ADENDA EXTRAORDINARIA ESTUDIO DE IMPACTO AMBIENTAL

PROYECTO MINERO ARQUEROS

**ADENDA EXTRAORDINARIA
RESPUESTAS AL INFORME CONSOLIDADO DE SOLICITUD DE ACLARACIONES,
RECTIFICACIONES Y/O AMPLIACIONES (ICSARA) COMPLEMENTARIO AL EIA DEL
“PROYECTO MINERO ARQUEROS”**

El presente documento contiene las respuestas de Compañía Minera Arqueros, al ICSARA Extraordinario del “Proyecto Minero Arqueros” en adelante “el Proyecto”, emitido por el Servicio de Evaluación Ambiental de la Región de Coquimbo el 27 de julio de 2022.

Figura 4.1 Distancia Receptor R02 – Ruta E

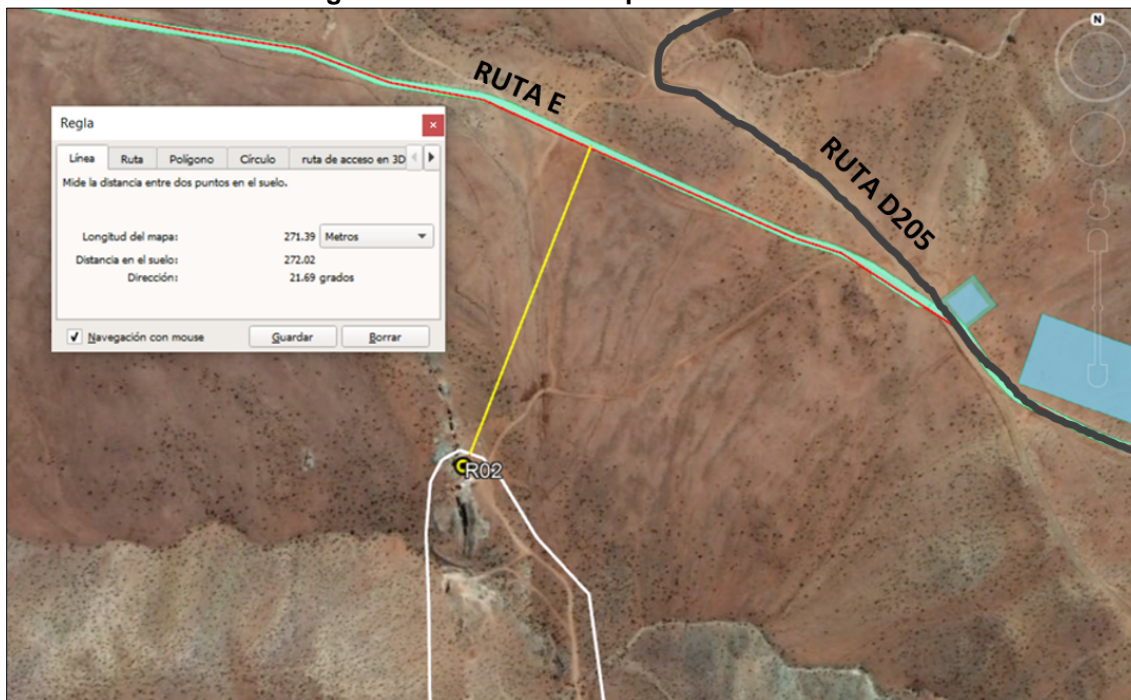
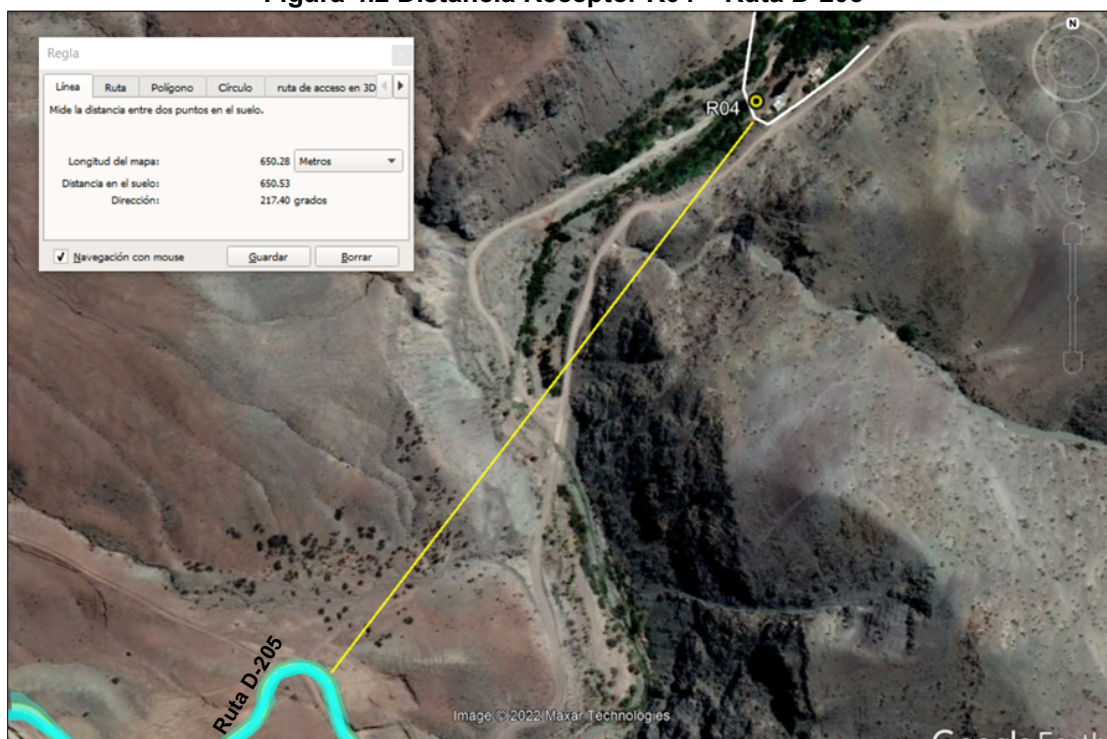
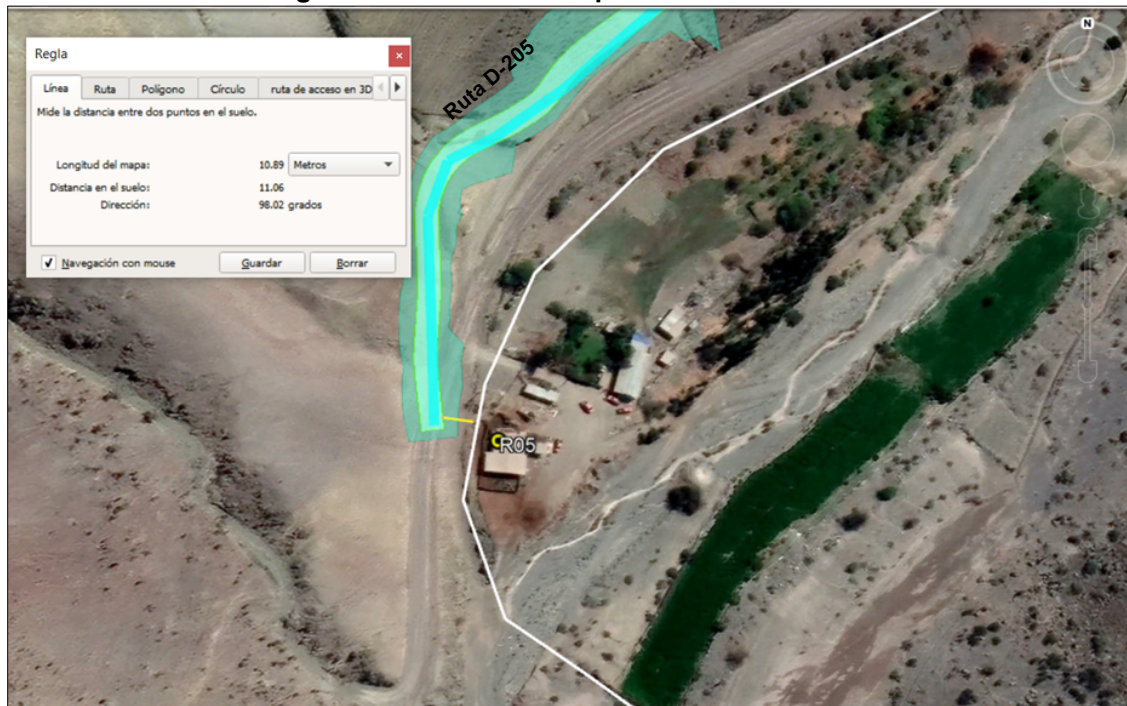
3.1. En relación con la forma de cumplimiento del Decreto Supremo N°38/2011, que “Establece Norma de Emisión de Ruidos Generados por Fuentes que Indica”, del Ministerio del Medio Ambiente, y lo presentado en el Anexo 3.6 de la Adenda complementaria del EIA, se solicita presentar un nuevo informe de emisiones y modelación acústicas actualizado, el cual considere las siguientes observaciones:

A continuación, se señala la referencia y la distancia a “obra del proyecto” más cercana. En el caso del R-02 se corrige la ruta, ya que corresponde a una ruta interna de suelo natural llamada “Ruta E”, ver figura N°4.1. Para los receptores R-04 y R-05 las distancias se muestran en las figuras N°4.2 y N°4.3, asociadas efectivamente a la ruta D-205. Adicionalmente, se aclara que, para la medición de las distancias se utilizó el archivo KMZ presentado en el Apéndice 12.5 del Anexo 3.6 de la Adenda Complementaria, en donde se especifica los receptores y deslindes; y en complemento en el Anexo 2.2 de la misma Adenda Complementaria, se presenta KMZ con las rutas del Proyecto. Independiente de lo anterior, en el Apéndice A del Anexo 3.4 de la presente Adenda Extraordinaria, se adjunta el kmz con las líneas de medición que dan cuenta de la menor distancia entre los receptores R02, R04 y R05 según lo solicitado.

Figura N°15.1. Ubicación Rutas No Pavimentadas

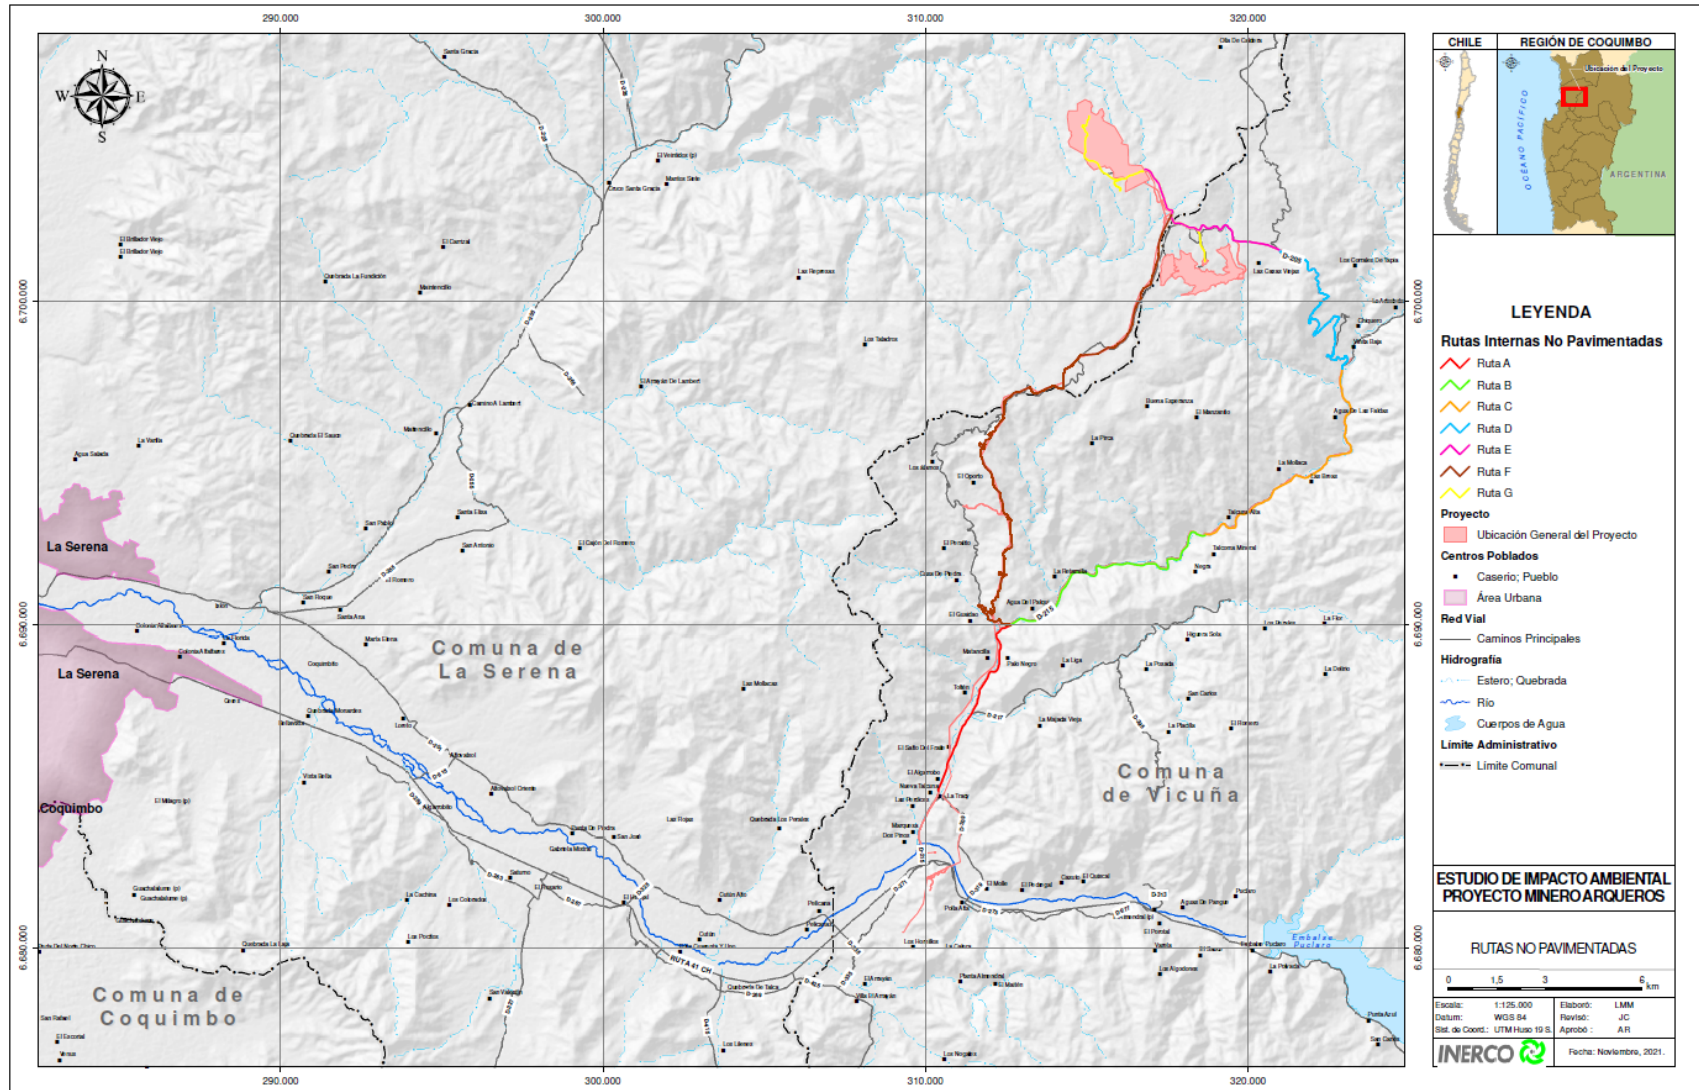
3.2.5.1 Incluir en el cuadro N°3.1, la actividad “Ruta D-205 -cruce D-215 hasta Cruce Condoriaco”. Además, presentar una figura o plano donde se pueda visualizar las rutas antes mencionada.

Respecto a incorporar una figura o plano donde se puedan visualizar las rutas mencionadas en el Cuadro N°3.1, se indica a la autoridad que se acoge la observación y se agrega la Figura N°3.1 en el Apéndice B, adjunto en el Anexo 3.3 de la presente Adenda Extraordinaria. Figura que se presenta y detalla a continuación:

Figura 45.1. Mapa de ruido, Fase de Construcción sector Cerro Paipa y Viñita. Niveles en dB(A).

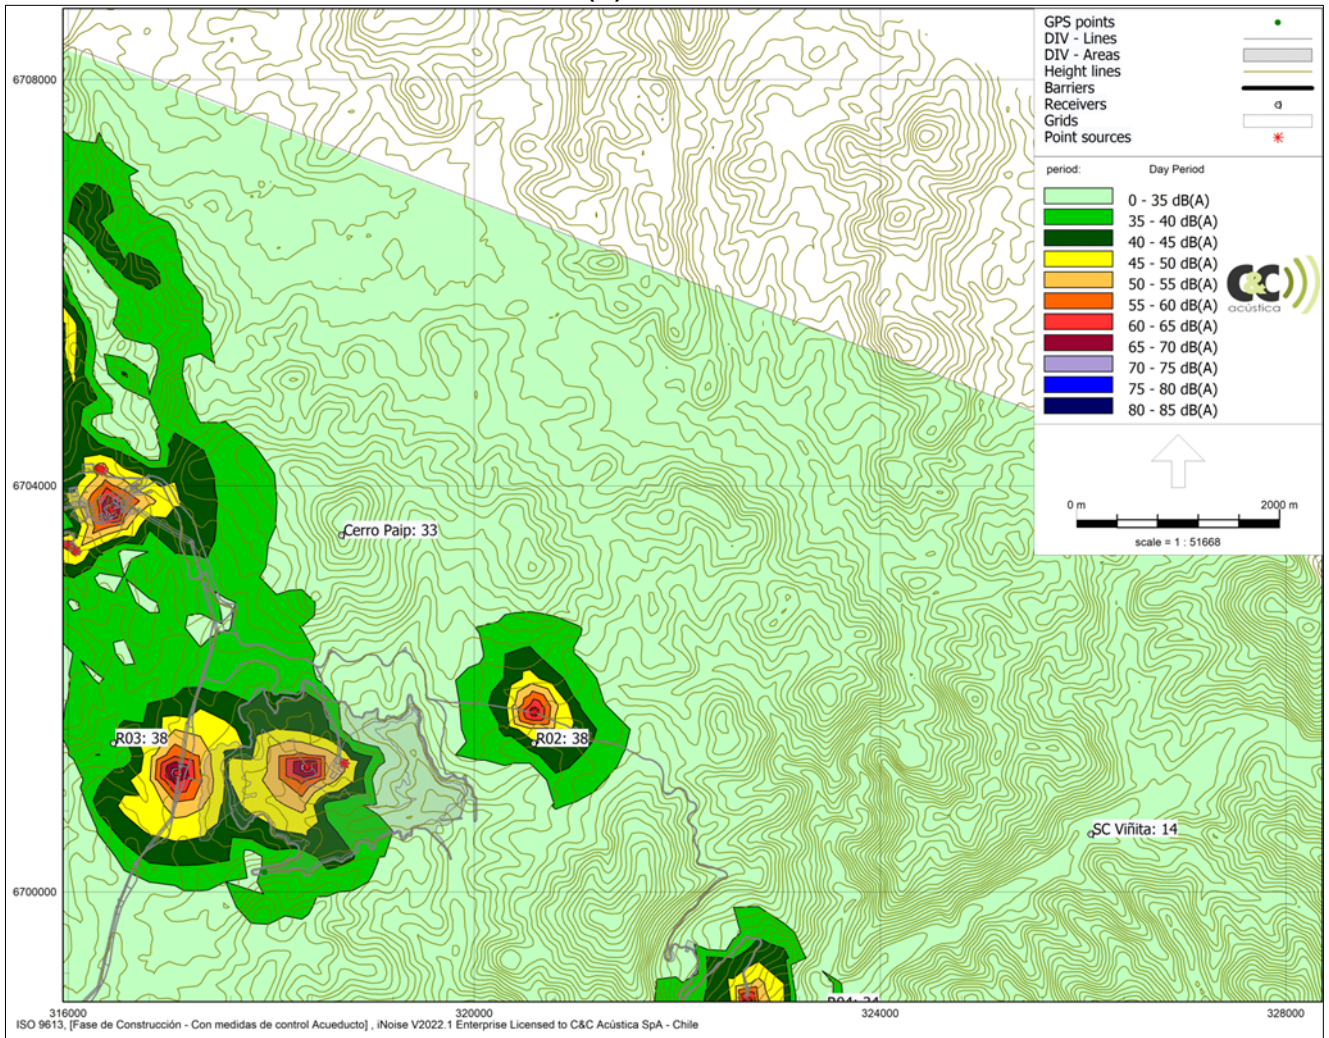
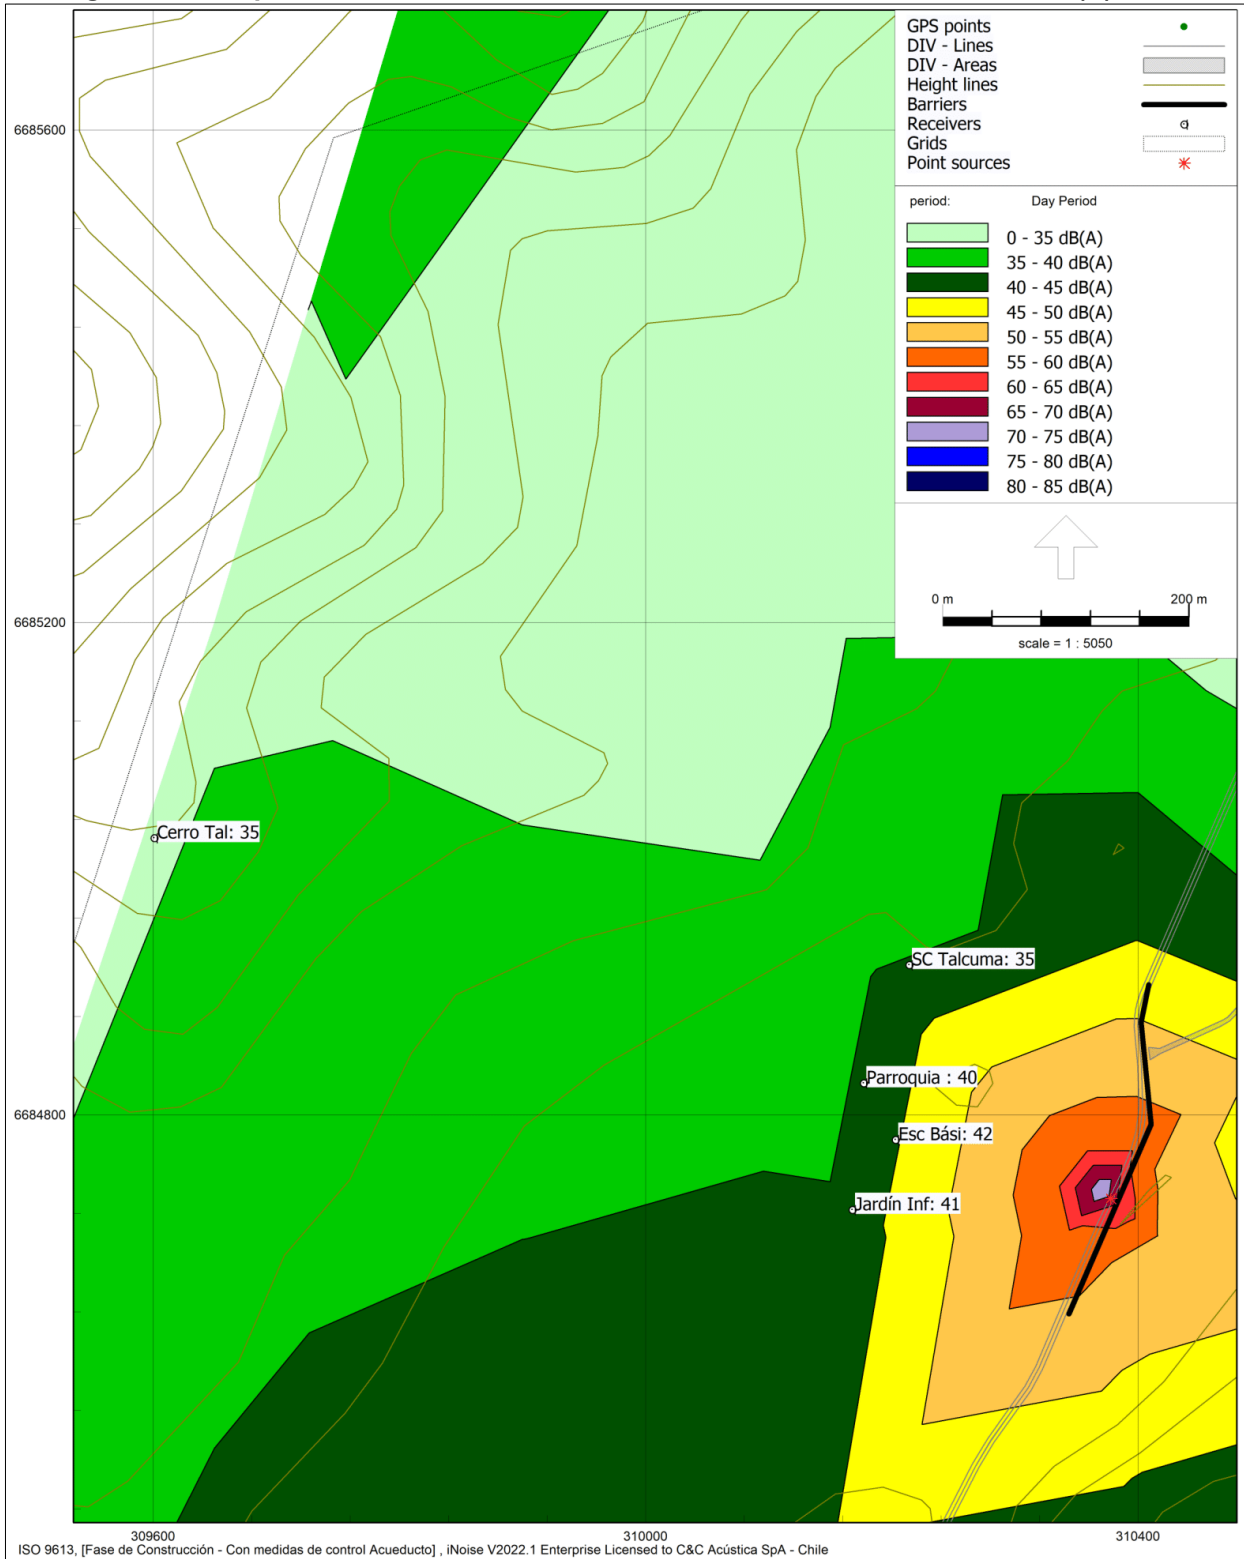
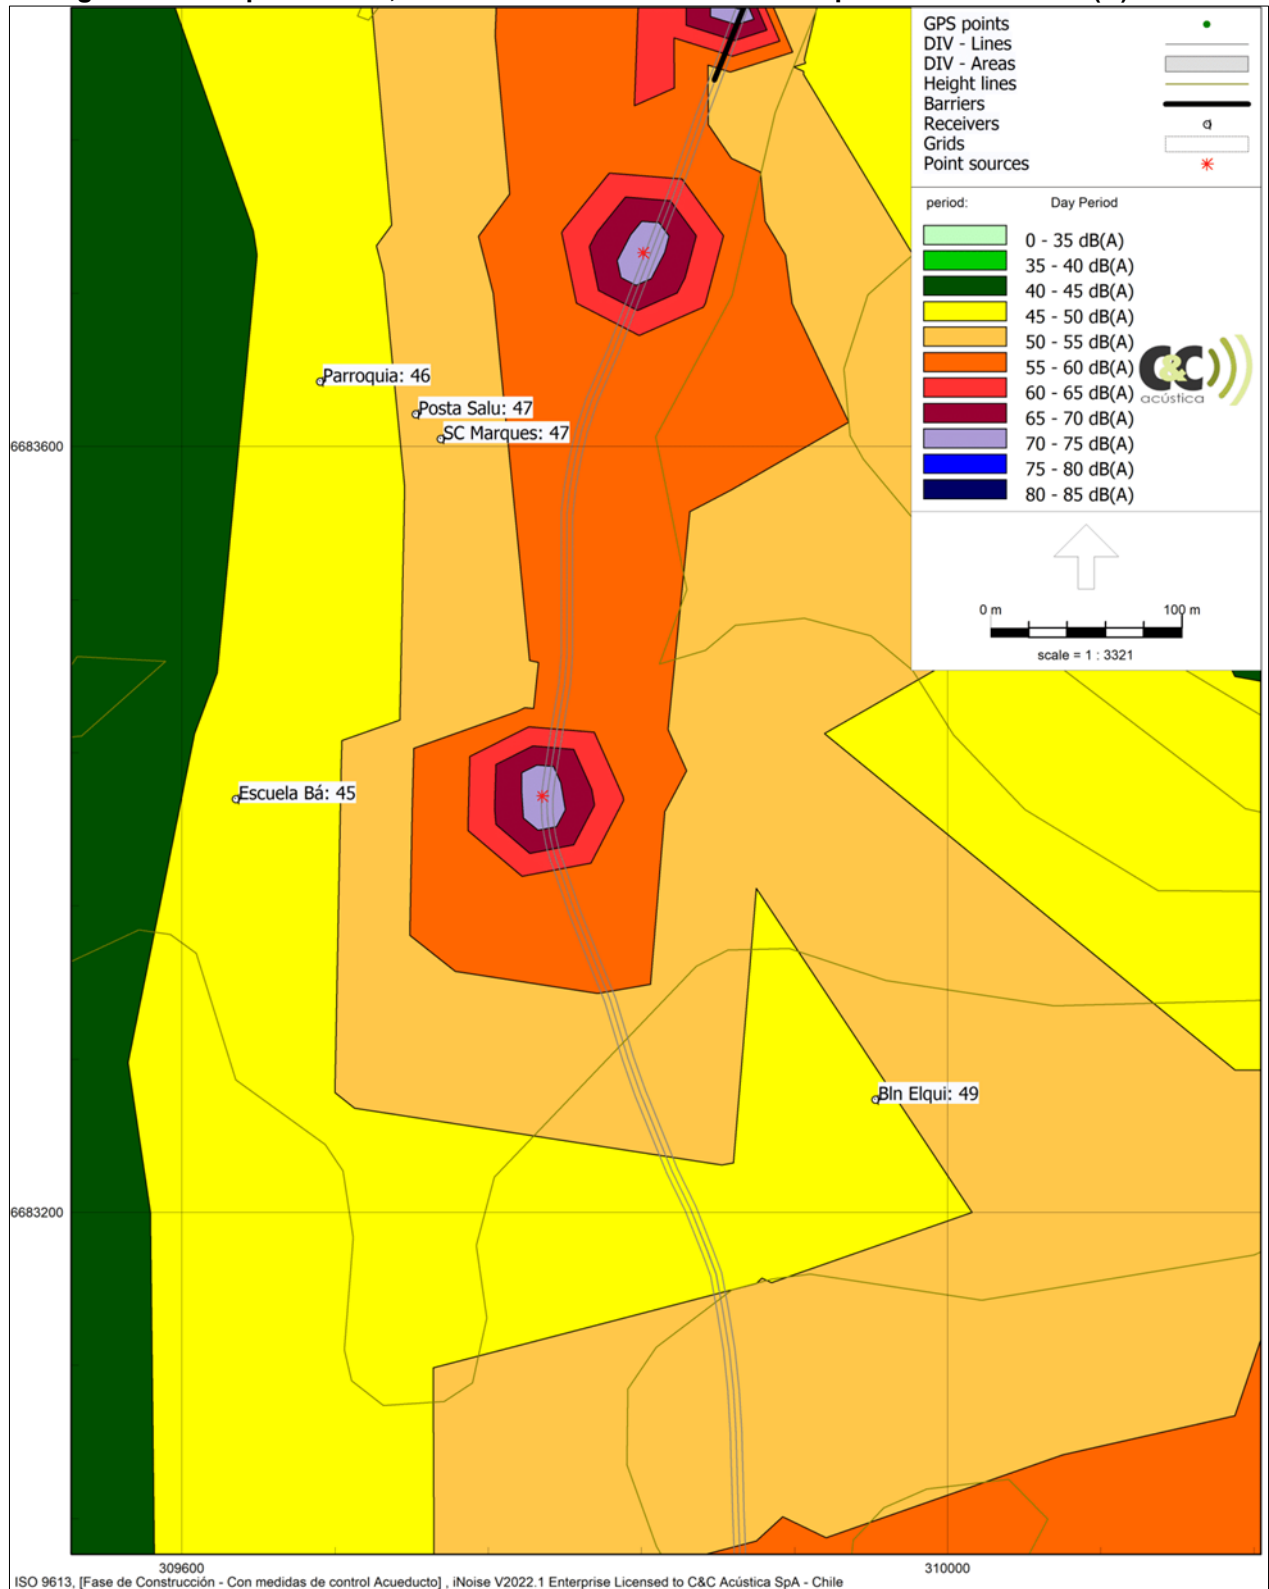
5.1.3 Respecto a lo indicado en la respuesta ID 155 de la Adenda Complementaria del EIA, sobre los posibles impactos de las emisiones acústicas en los sistemas de vida y costumbres de grupos humanos.

La siguiente figura muestra el mapa con los niveles de ruido estimados para la etapa de construcción de ducto (escenario más desfavorable) sobre los sectores de Nueva Talcuna y Marquesa, así como de caminos para los sectores de Viñita y Cerro Paipa:
